Protokol o změně díla

Změnový list č. 30

Předmět díla	Oprava objektu Nádraží 4, Brno		
Objekt	Nádraží 4, Brno		
Objednatel	Statutární město Brno, městská část Brno-střed, Dominikánská 2, 601 69 Brno		
Zhotovitel	STRABAG a.s. Keřtářova 982/4, Jinonice, 158 00 Praha 5, IČ: 60838744		
TDI	[redacted]		
Projektant	[redacted]		
Popis změny: Při vybavení stávajících zábrudí u všech vstupních byt dveří byly demontovány stávající lepené prahy. Prahy byly k podlaze lepeny a nebylo možné je bez poškození demontovat. V tomto stavu není možné tyto prahy použít na zpětnou montáž. Budou instalovány nové dřevěné prahy. Před montáží se upraví pro různou výšku podlahy. Toto bude provedeno v celém domě, vč. nástřru.			
Údaje o změně	Změnu vyvolal	Zhotovitel	
	Jedná se o změnu (zaškrtnout)	zúžení předmětu díla, kterou se snižuje cena díla	
		úprava předmětu díla s vlivem na cenu díla	X
		§ 222 odst. 4 ZZVZ - de minimis	X
	Způsob projekčního řešení změny (zaškrtnout)	zápis do SD (deníku změn)	X

Stavba: STL180730 1 OPRAVA OBJEKTU NÁDRAŽNÍ 4

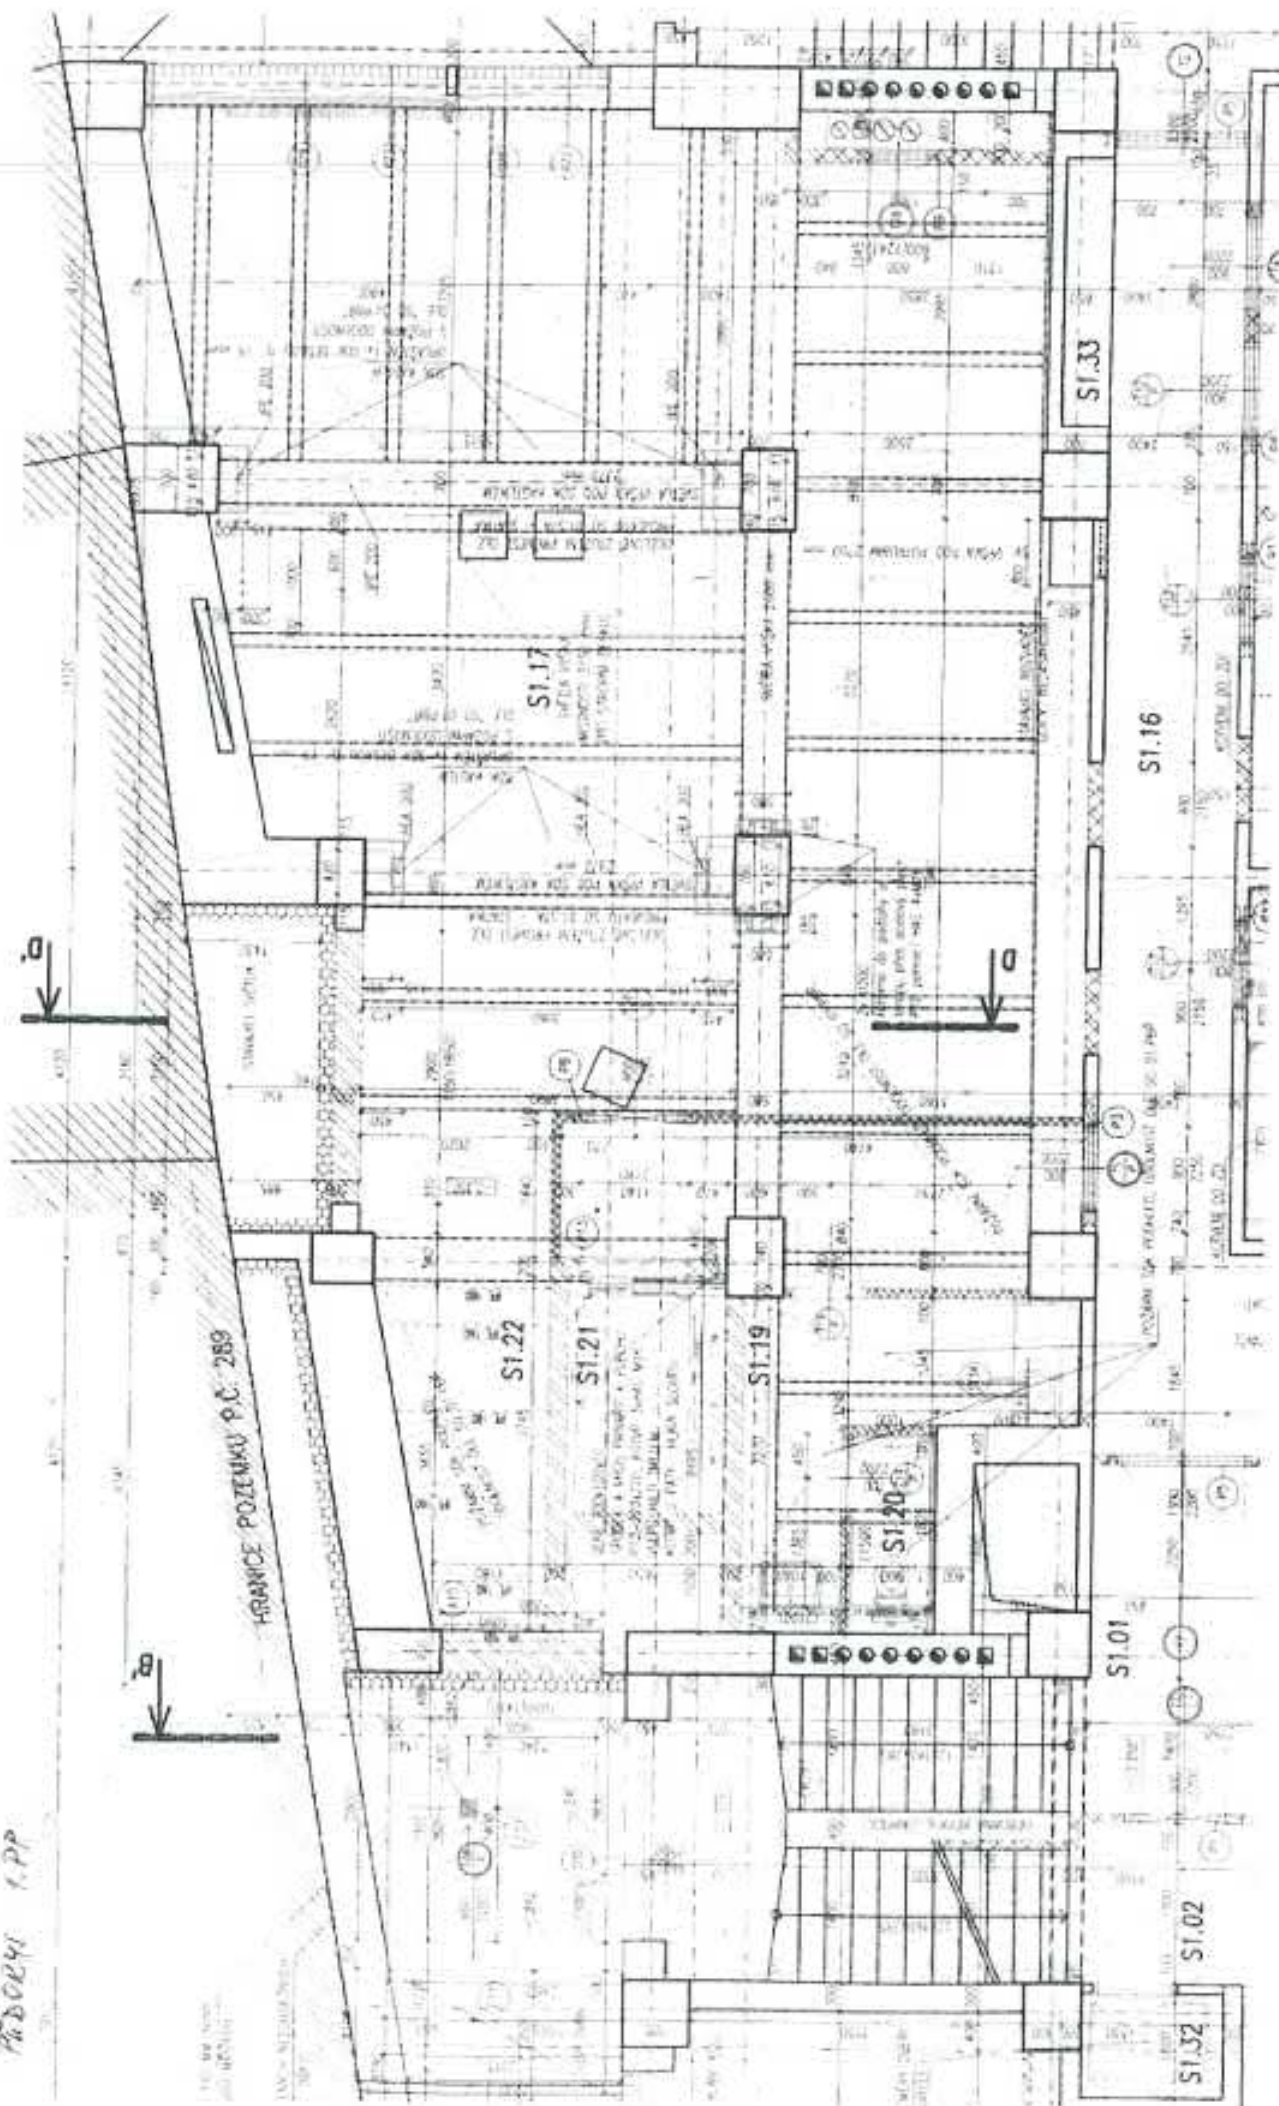
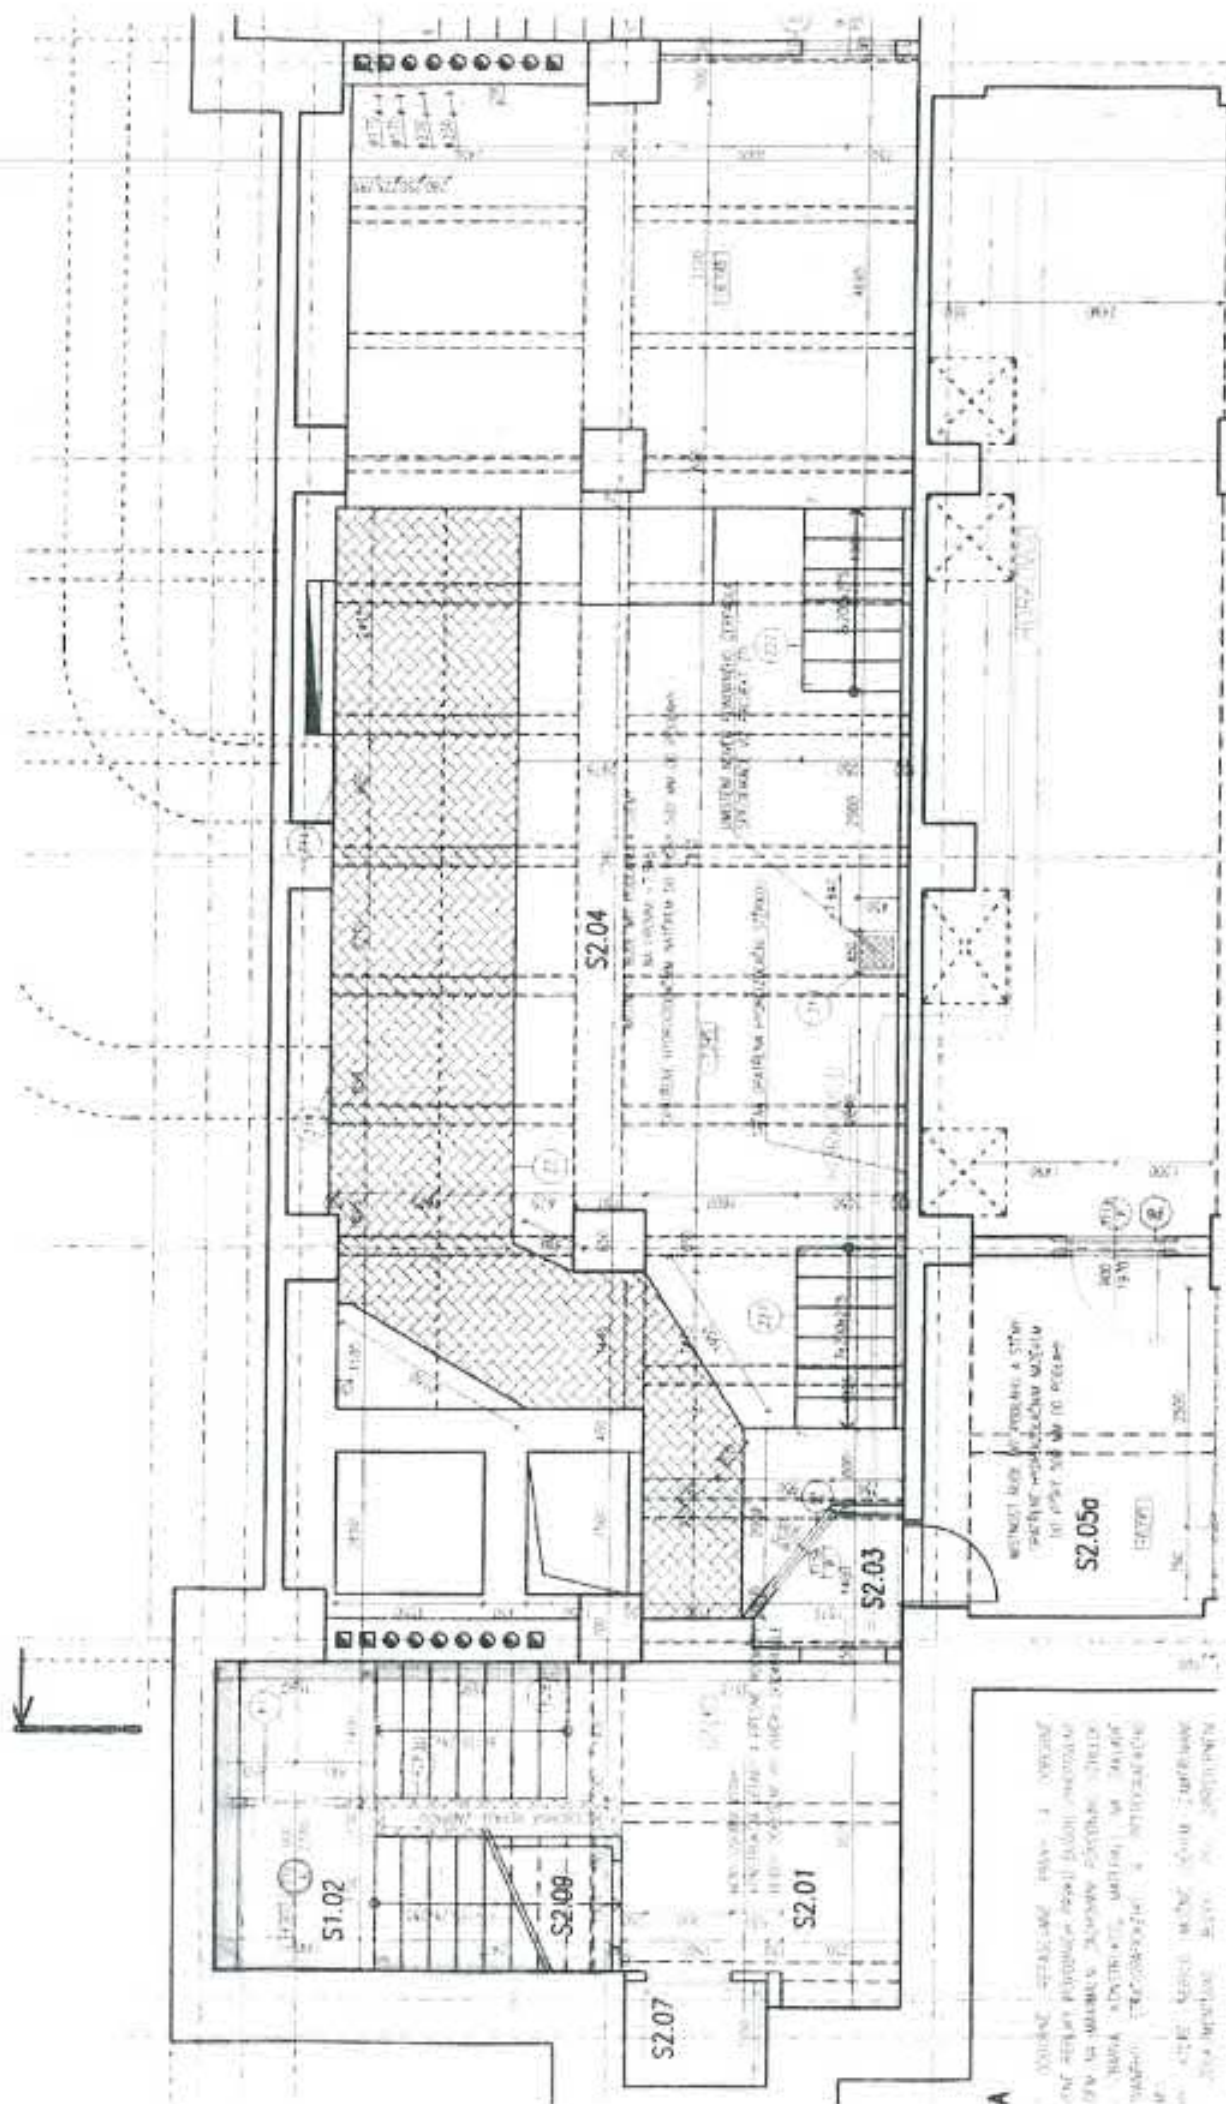
Předmět díla:	Oprava objektu Nádražní 4, Brno		
Objekt:	Nádražní 4, Brno		
Objednatel:	Statutární město Brno, městská část Brno-střed, Dominikánská 2, 601 69 Brno		
Zhotovitel:	STRABAG a.s. Kačírkova 982/4 Jinonice 158 00 Praha 5, IČ: 60838744		
TDI:	[REDACTED]		
Projektant:	[REDACTED]		
Popis změny: Po vyklizení 2.PP a 1.PP byla zjištěna vyšší vlhkost zdiva v přízemních podlažích a na schodišti. Omítky jsou popraskané, vyduřené a v některých částech se drojí a odpadají. S ohledem na probíhající práce v přízemních prostorech je nutné provést sanaci zdiva. Současná omítka bude očištěna, odsekána, spáry budou vyčištěny. Zapraví se ryhy po demontované elektroinstalaci, zazdí se otvor vzniklý po demontované el.rozvodné skříni. Sanační omítka bude nanášena ve vrstvách – podhoz, sanační jádro, štuková omítka. Dále byla zjištěna zvyšující se vlhkost zdiva v archivu matky místnost č. S1 17 (pod oknem). Sanace zdiva bude provedena stejným sanačním systémem jako v případě schodiště přízemních podlaží 2.PP a 1.PP. Sanaci zdiva bude zamazeno vzlínatosti vody a její pronikání do stavebních konstrukcí v uvedených částí.

NADEBNÝ PLOCH
1. NP

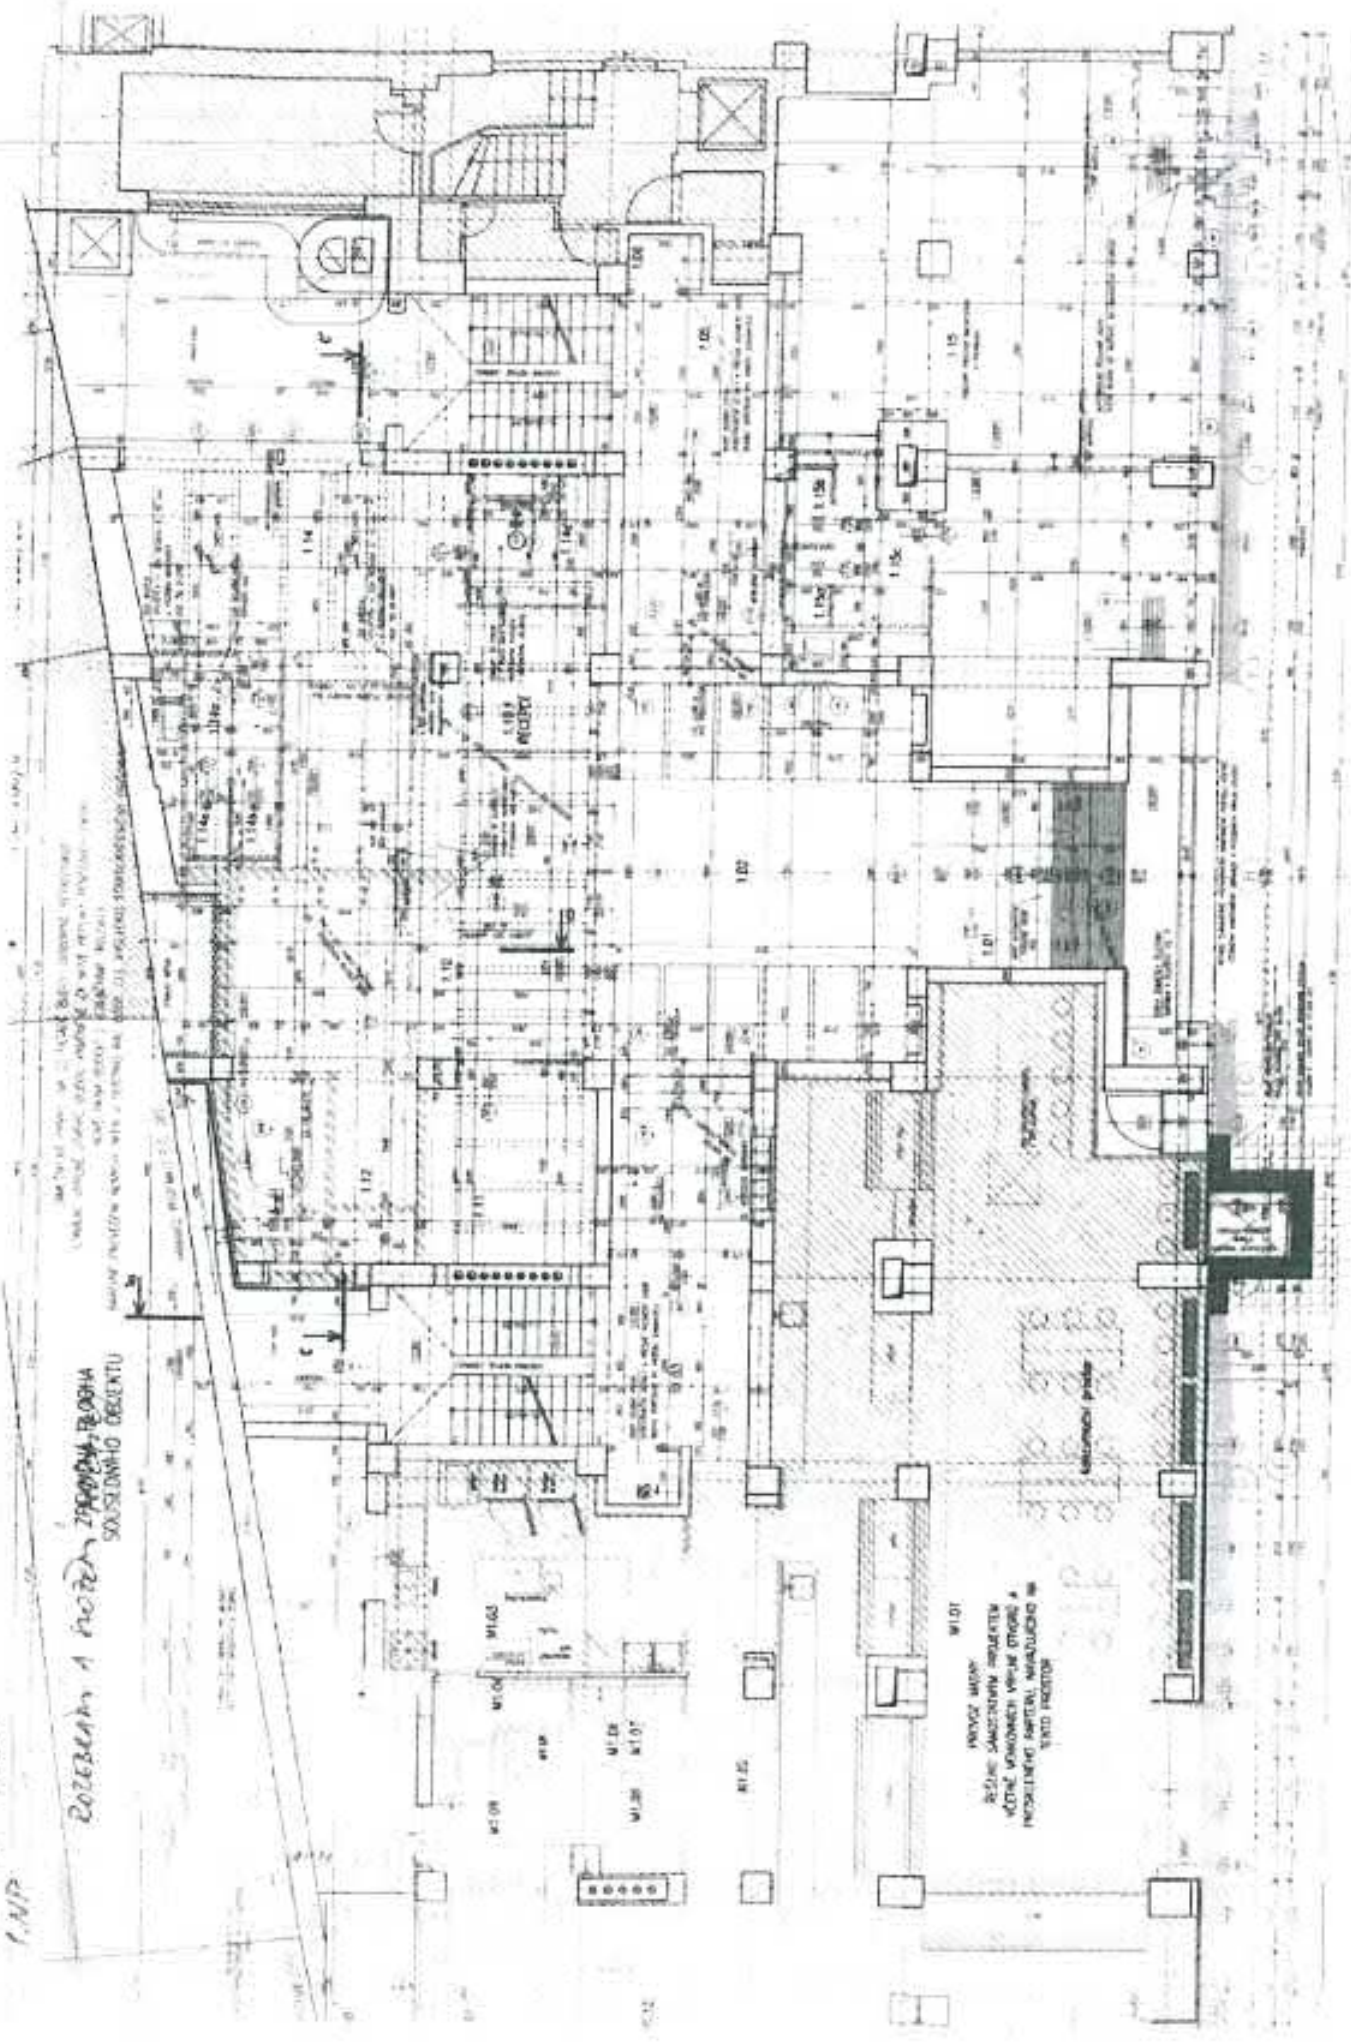
Předmět díla:	Oprava objektu Nádražní 4, Brno		
Objekt:	Nádražní 4, Brno		
Objednatel:	Statutární město Brno, městská část Brno-střed, Dominikánská 2, 601 69 Brno		
Zhotovitel:	STRABAG a.s., Kačírkova 982/4, Jinonice, 158 00, Praha 5, IČ: 60838744		
TDI:	[REDACTED]		
Projektant:	[REDACTED]		
Popis změny:	Obklad fasády ze strany ul. Nádražní je proveden z přírodního kamene. Desky obkladu jsou dle PD repasovány. Jejich zpětná instalace vyžaduje větší pracovní prostor než při demontáži. Z tohoto důvodu je při spodní hraně fasády rozebrána a následně složena mozaika z dlažebních kostek. Pokud by se umístili desky na fasádu bez rozebrání mozaiky, bylo by pravděpodobné, že dojde k porušení hran desek z přírodního kamene a také by případně výsledný vzhled nebyl dle očekávání investora, usazením desek (příp. jejich zkrácením) by vznikla větší mezera mezi chodníkem a obkladem. Fasádní obklad tak bude dosedat hranou na stávající chodník a vizuálně bude vše působit jednotně.
